SUPERINTENDENCIA DE INDUSTRIA Y COMERCIO	
RAD: 11-7682- -4	FECHA: 2013-03-21 16:56:24
DEP: 2020 DIRECCION DE NUEVAS CREACIONES	EVE: 378 FASE NACIONAL INCLUIDO CAPITULO I
TRA: 11 PCT-PATENTE DE INVENCION CAPITULOS I Y II	FOLIOS: 5
ACT: 519 PRESENTACION

Asunto: Radicación: 11-7682- -4
 Trámite: 11
 Evento: 378
 Actuación: 519
 Oficio: 5730
 Folios: 5

Título de la solicitud: “Conmutador eléctrico con miembro de conmutación de pivotamiento y fulcro mejorado de soporte y método para fabricar dicho conmutador”.

Fig. 2 del documento D1 US 4,978,823

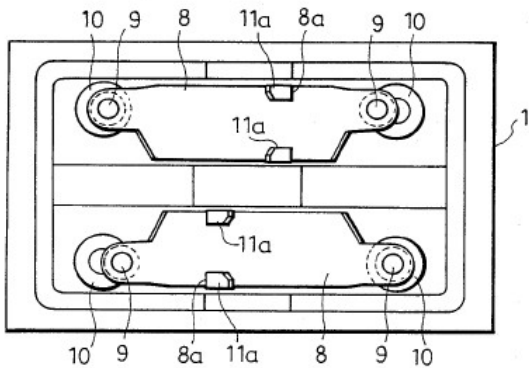
D1 revela en la Fig. 2 que los terminales centrales (11) tienen un par de proyecciones (11a) dispuestas en lados opuestos respecto de la placa conductora (8) (Fig. 2, Pág. 3), afectando la reivindicación 5.

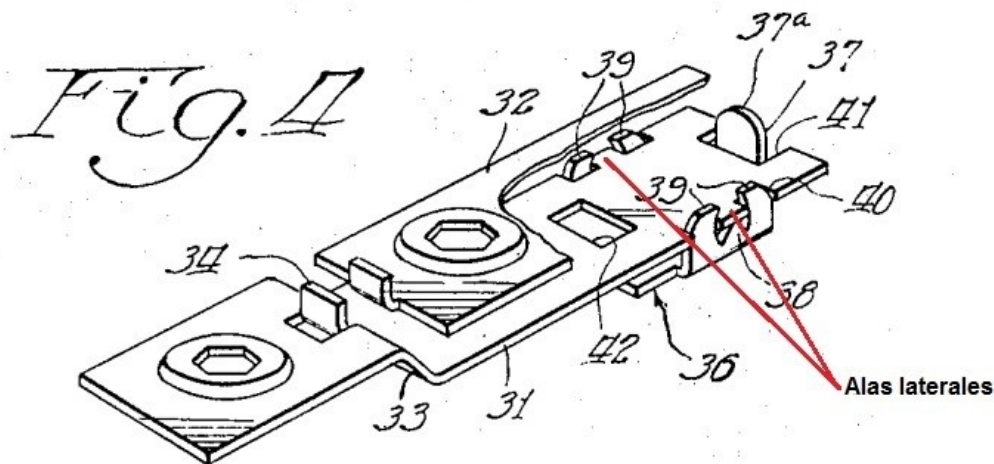
Sin embargo, la utilización de una cuña de soporte para el miembro de conmutación en el fulcro de soporte y unos medios de acoplamiento que tienen unos pares primero y segundo de brazos dispuestos en los vértices de un cuadrilátero para prevenir la separación entre el fulcro de soporte y el miembro de conmutación y evitar la formación de micro-arcos eléctricos, ya está divulgada en el documento D3 que se refiere a un interruptor eléctrico que tiene un elemento de conmutación metálico inclinable (36) que está provisto de un punto de apoyo a través de la cual el accionador (19) se mueve alternativamente, la placa (36) está soportada por la barra de contacto (31) cercana a la varilla (11) y la placa que tiene un porción que pasa por la barra (31) que se pone en y fuera de contacto con la barra del otro contacto (32); un extremo de la placa (36) se dobla transversalmente como en (37) hacia la barra (32) y los lados de la placa se doblan en la misma dirección, pero en planos respectivos en ángulo recto (16) con

el extremo (37) y se forma en porciones triangulares (38) en cada lado de la placa; para prevenir aún más el desplazamiento de la placa (36), las porciones triangulares (38) tienen salientes de guía (39) que son recibidas en aberturas (40) en la barra (31) (Figs. 4 y 5, Pág. 1; Pág. 3, líneas 4 a 28)

En consecuencia, la persona del oficio normalmente versada en la materia, incluiría una cuña de soporte para el miembro de conmutación en el fulcro de soporte y unos medios de acoplamiento que tienen unos pares primero y segundo de brazos dispuestos en los vértices de un cuadrilátero del documento D3 en el dispositivo interruptor divulgado en el documento D1 para llegar así al objeto de la reivindicación 6 de la solicitud. Por lo cual se considera obvia.
